*Ministero dell'Ambiente e della Sicurezza Energetica*

**Commissione Tecnica PNRR - PNIEC**

**Parere n. 266 del 15/02/2024**

<b>Progetto</b>	<p><b>Istruttoria di Valutazione Impatto Ambientale ai sensi dell'art. 23 del D. Lgs. 152/2006</b></p> <p><b>Progetto di integrale ricostruzione del parco eolico "Salemi Trapani", con dismissione degli attuali n.36 aerogeneratori e sostituzione degli stessi con n.18 aerogeneratori di potenza unitaria pari a 7,2 MW per una potenza complessiva pari a 129,6 MW, da realizzarsi nei Comuni di Salemi, Trapani, Misiliscemi e Marsala (TP).</b></p> <p><b>ID_VIP: 9847</b></p>
<b>Proponente</b>	<p><b>Engie Rinnovabili S.p.A.</b></p>

Figura 3: opere di Rete (estratto e composizione dalla Tavola RST-PDD0067\_R0)

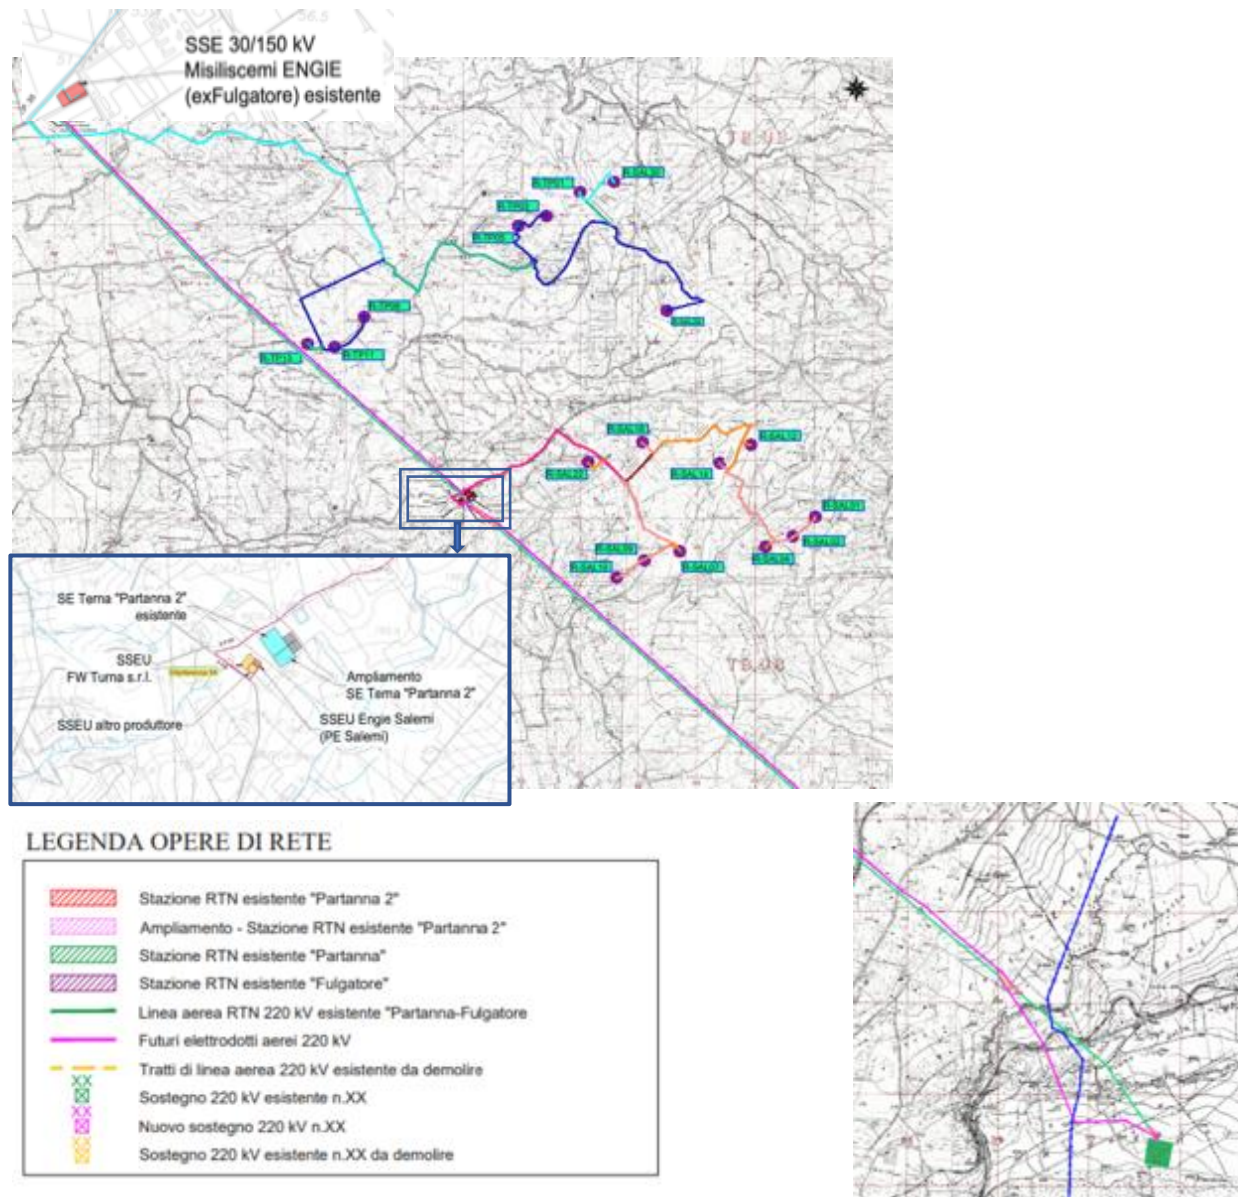
Il proponente nel corso di un incontro tenuto in modalità videoconferenza il 30/01/2024 ha fornito alcuni chiarimenti in merito alla Sottostazione Utente da realizzarsi nei pressi della Stazione Elettrica Terna "Partanna2" e alle opere di Connessione di Rete. In particolare:

- Per quanto riguarda la nuova Sottostazione Elettrica Utente (SSEU) da realizzarsi nei pressi della Stazione Elettrica Terna "Partanna2", il Proponente ha chiarito che ci sono alcuni refusi nella "Relazione di Impatto Elettromagnetico" e che in detta Sottostazione avverrà la trasformazione da 30 a 220 kV come correttamente riportato nell'allegato B e non da 30 a 150 kV come erroneamente riportato in alcune parti della relazione e che la valutazione della DPA è stata effettuata per la situazione corretta.

- Con riguardo invece alla parte di documentazione prodotta ex novo dal Proponente ad integrazione di quella presentata inizialmente con l'Istanza viene evidenziato come questa sia relativa alla realizzazione del nuovo elettrodotto in raddoppio all'esistente tra le Stazioni Elettriche di Misiliscemi (ex Fulgatore) e Partanna, all'ampliamento delle Stazioni Elettriche di Partanna 2, Partanna, e della nuova Stazione Elettrica "Fulgatore 2" che vedono come capofila in diverse istruttorie:

La Commissione inoltre evidenzia come nell'ambito dell'ID9847 in argomento tali progetti non risultino menzionati nel SIA, nel quadro economico e nel computo metrico delle opere previste presentati con l'Istanza su cui è stata poi comunicata la Procedibilità dal MASE e che parimenti per questi non sia stato versato il contributo istruttorio.

Stante questa situazione si ritiene quindi che queste opere accessorie proseguiranno l'iter autorizzativo già avviato (uno tra l'altro già concluso) presso le rispettive competenti sedi.

Figura 15: Ellisse di riferimento

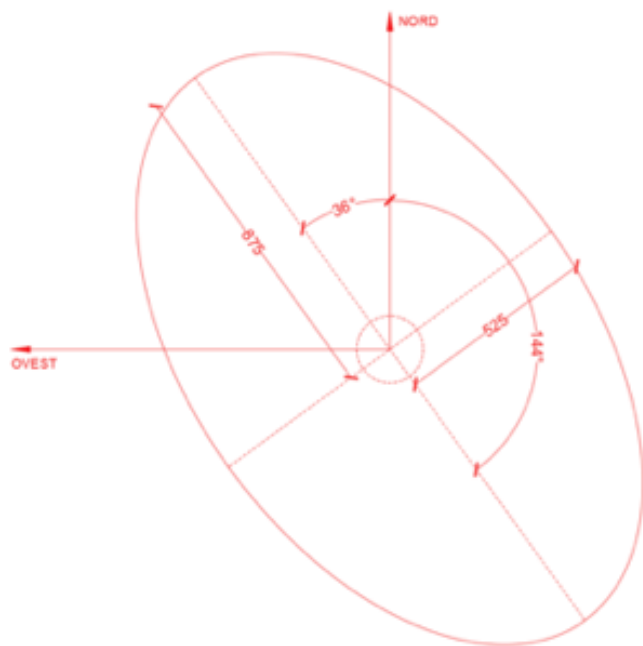
A seguito di richiesta di integrazione della Commissione circa la necessità di utilizzare come definizione di vento prevalente, il vento che ha per direzione la bisettrice del settore di provenienza più frequente, che dalla figura 45 del SIA non risulta essere pari a  $157,5^\circ$ , il Proponente ha riproposto i calcoli dell'ellisse di riferimento con un angolo pari a  $144^\circ$  in senso orario rispetto al nord) con la nuova immagine che segue:

**Figura 16: Sovrapposizione tra ellissi e posizioni di impianto**

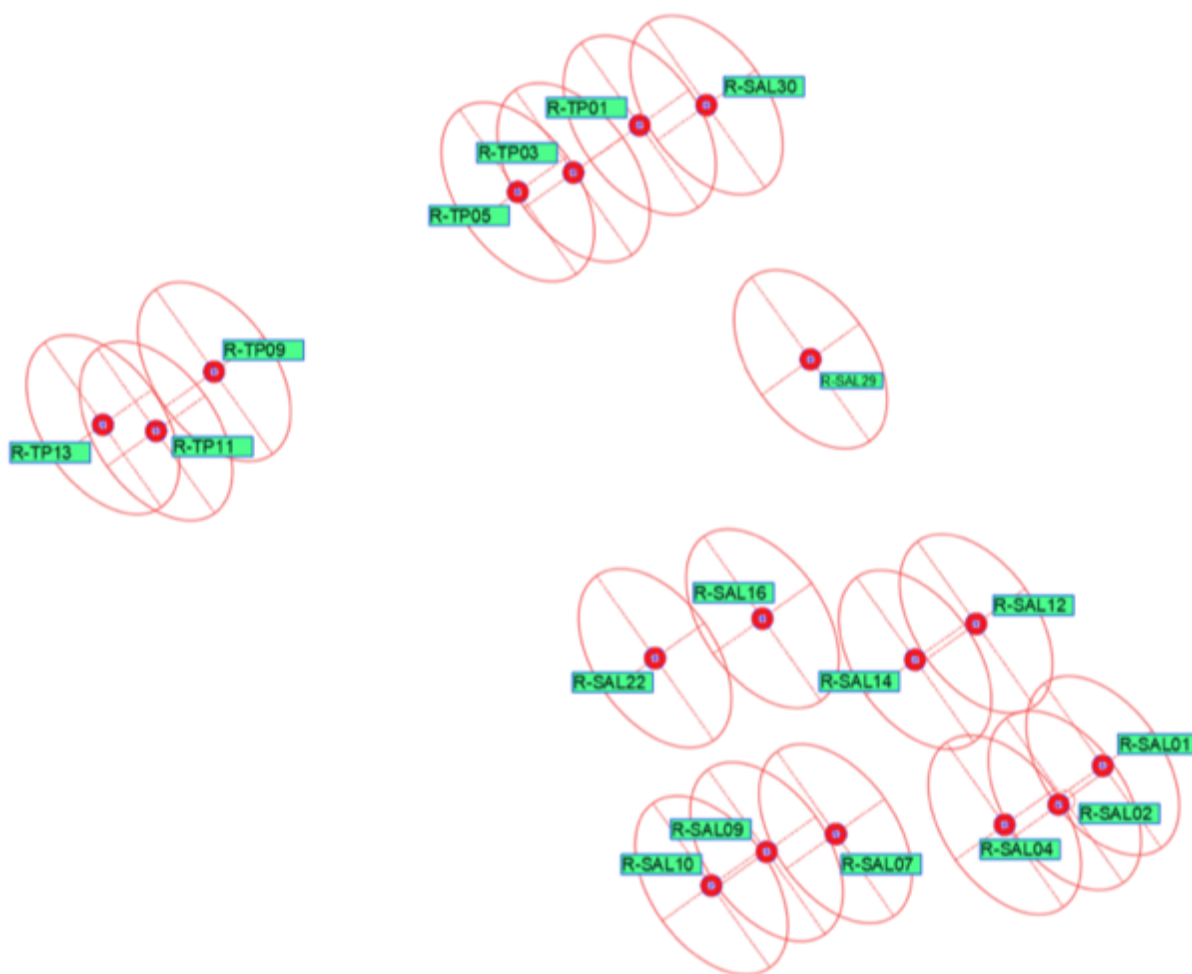
Dando origine alle seguenti sovrapposizioni alle posizioni del nuovo impianto:
